廃室発第1号  
令和2年4月7日

東海発電所原子力事業者防災業務計画の補正について（連絡）

東海発電所原子力事業者防災業務計画 読替表

別図2-9-2

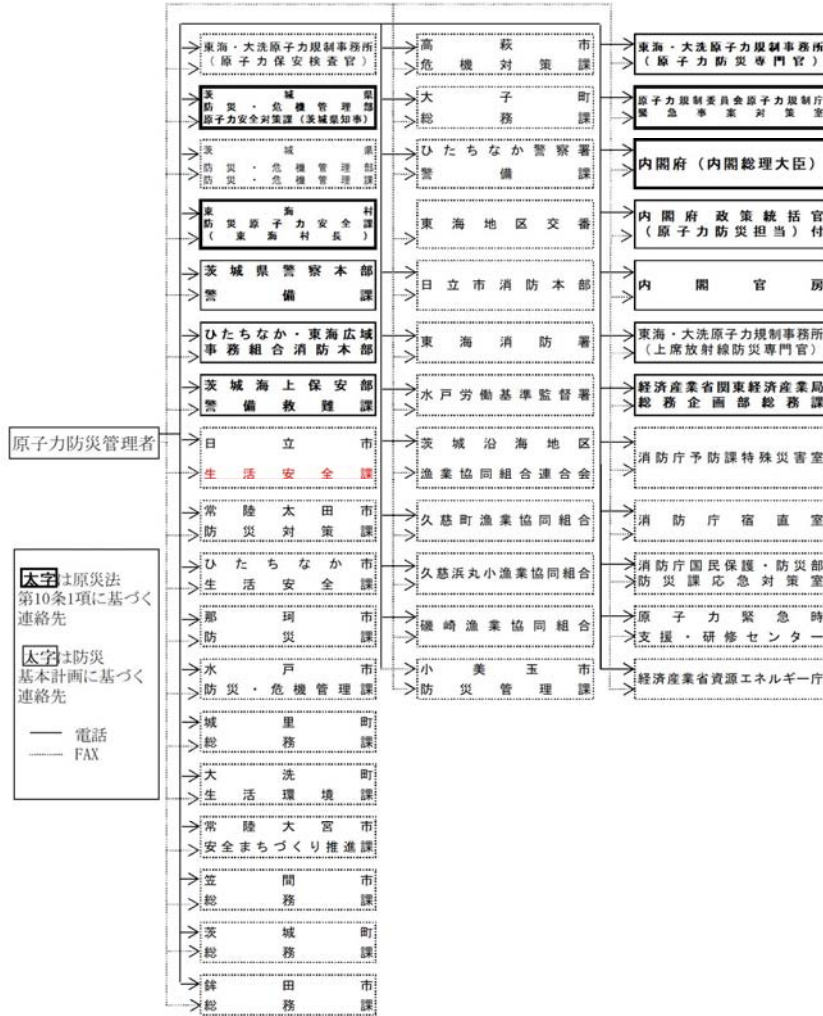
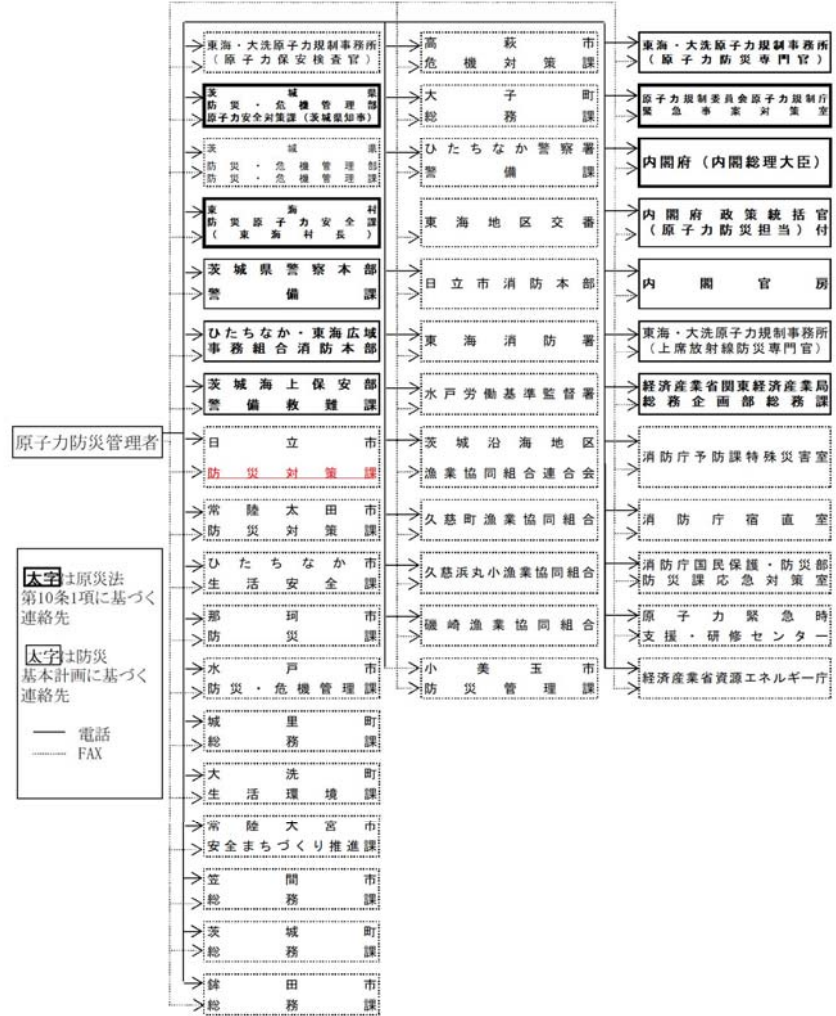
日立市の組織再編に伴う読み替え
